改善箇所説明図

リコール対象装置の識別方法

基準不適合箇所拡大図

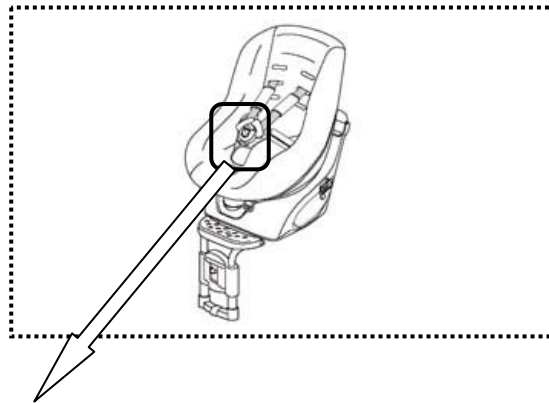
基準不適合発生箇所

年少者用補助乗車装置（チャイルドシート）のシートベルトのバックルの組み立てが不適切なため、バックルのカバーが完全に嵌め込まれていないものがある。そのため、そのままの状態で使用を続けると嵌め込みが外れ、最悪の場合、シートベルトが装着できないものがある。

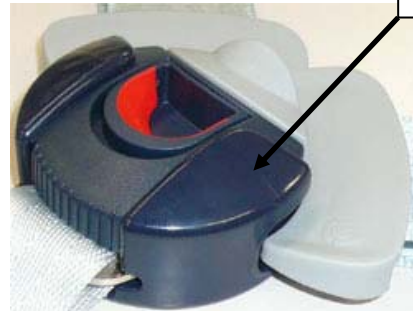
改善前

改善後

樹脂カバー

改善の内容

- ・バックルのカバーが開いているものはチャイルドシートを新品と交換する
- ・バックルカバーが開いていないものはバックルの上に対策カバーを装着する
- ・シートベルトの着脱に関する補足説明書を使用者に送付する
